SUPAPA FRÂNEI DE MÂNĂ (961 722 XXX 0)

WABCO a luat la cunoștință cazurile de funcționare necorespunzătoare a supapelor frânelor de mână WABCO, în condițiile în care mecanismul manetei este uzat. În special, am primit de pe teren un număr mic de supape ale frânelor de mână în cazul cărora mânerul se rotea într-un mod care le împiedica să se fixeze în siguranță în poziția de parcare.

Imaginea 1: Supapă frână de mână

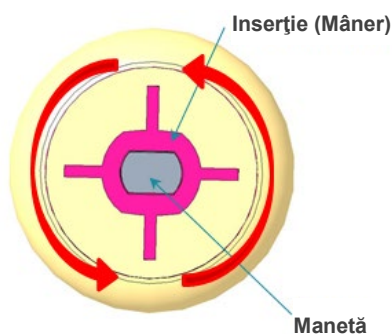
În special, dacă supapa frânei de mână este prevăzută cu un mâner al manetei care poate fi rotit în total peste 20 de grade (joc prea mare între piese) în poziția de conducere, aceasta este uzată și trebuie înlocuită. Verificarea trebuie să se efectueze printr-o mișcare de rotație din poziția maximă la stânga în poziția maximă la dreapta a mânerului așa cum este indicat mai jos.

Imaginea 2: Manetă cu două știfturi

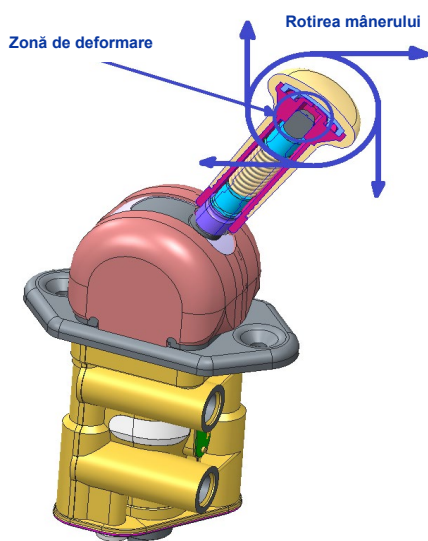
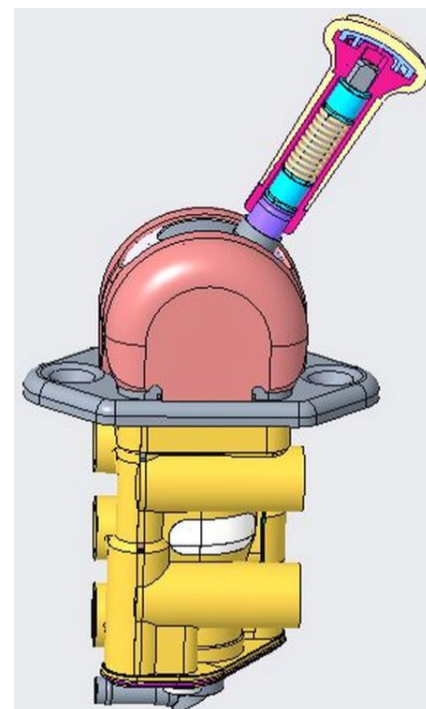
În stare asamblată, supapa frânei de mână WABCO poate fi identificată prin două știfturi metalice în partea inferioară a mânerului, așa cum este indicat în imaginile 2 și 3.
